Krycí list ZBV

Název Stavby dle SoD: II/272 Chotětov - Bezno Název stavebního objektu/provozního souboru (SO/PS): Silnice II/272 - Bezno	Číslo SO/PS / / pořadí Změny SO/PS: 103 / 2	Číslo ZBV: 2
------------------------------------------------------------------------------------------------------------------------------------	-------------------------------------------------------	---------------------

Změnový list

Předmět Změny: Zřízení štěrbinového žlabu na místní komunikaci

Kraj:	Středočeský	Čís.sm.obj.:	4501104770
Katastrální území:	Chotětov, Bežno	Čís.akce:	22046
Akce:	II/272 Chotětov - Bežno	Datum:	06/2023
Část:	Situační výkresy	Formát:	7xA4
Příloha:	Koordináčnı́ situační výkres - část 4	Měřítko:	1:250
		Stupeň:	DSPS
		Číslo přílohy:	C3.4

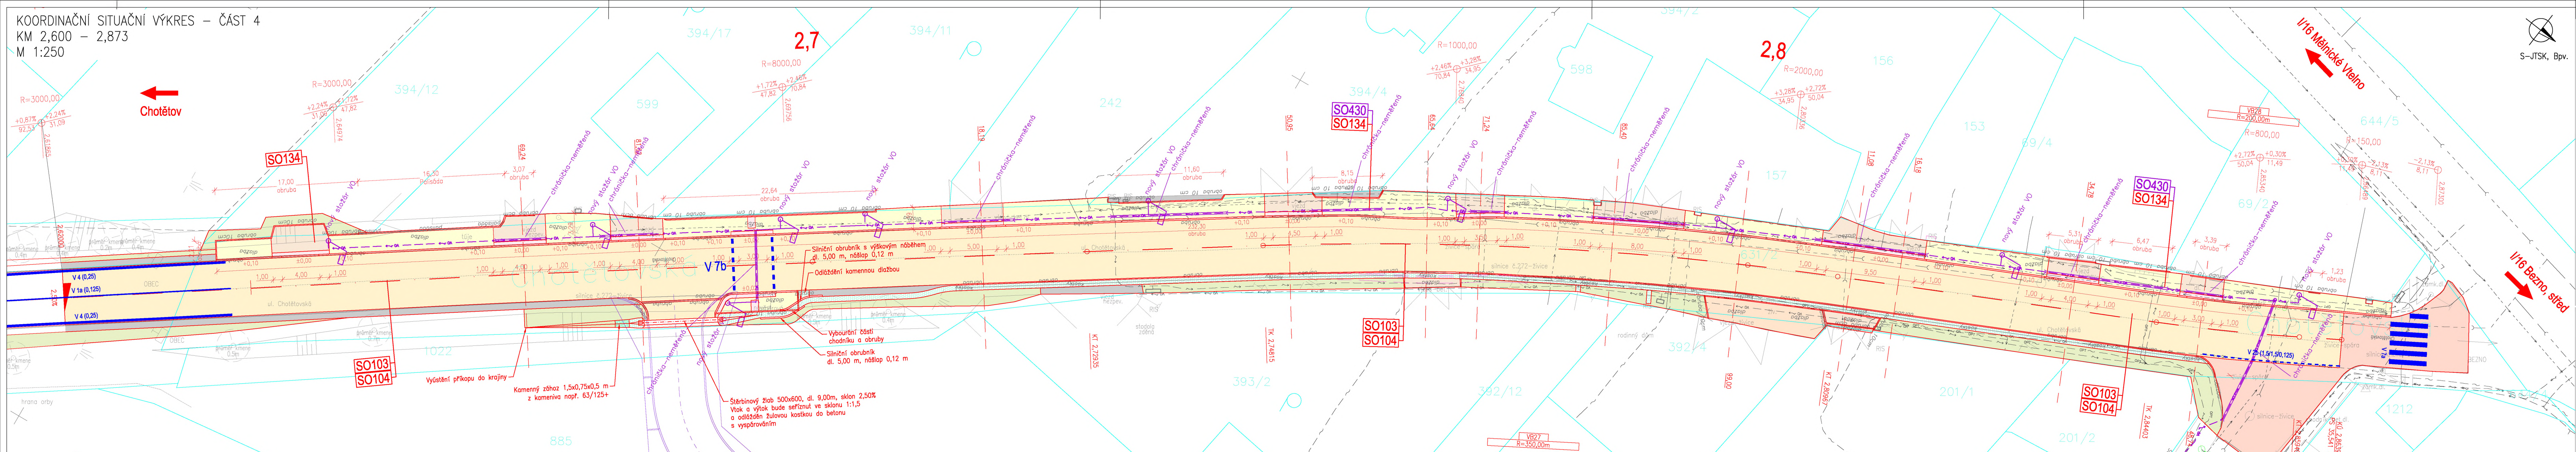
Zadávací dokumentace (zpracovatel PRAGOPROJEKT, a.s.) neuvažovala s žádným opatřením na zachycení povrchové vody z přívalových dešťů, neboť se jedná o extrémní klimatické vlivy. V průběhu stavby se však, po přívalové dešťové srážce, ukázala nutnost přijmout tato opatření a místní komunikaci v km 2,690 opatřit příčným štěrbinovým žlabem zachycujícím povrchovou vodu z vozovky a zároveň převádějící vodu z dlážděného žlabu podél vozovky do otevřeného příkopu za místní komunikací, kterým je voda volně odvedena do krajiny.

Na tuto změnu byla vypracována PD (viz. příloha 12), základě které byl vypracován změnový VV. Tímto opatřením bude i do budoucna zabráněno zaplavování pozemků přiléhajícím k místní komunikaci a tím se zabrání vzniku škod na majetku jejíž příčinou by bylo nedostatečné odvodnění komunikace II/272.

V průběhu stavby byla zjištěna nutnost převedení povrchových vod přes místní komunikaci v km 2,690 tak, aby vybudováním štěrbinového žlabu bylo zajištěno zachycení povrchových vod z vozovky a zároveň převedení vody z dlážděného žlabu podél vozovky do otevřeného příkopu za místní komunikací, kterým je voda odvedena volně do krajiny.
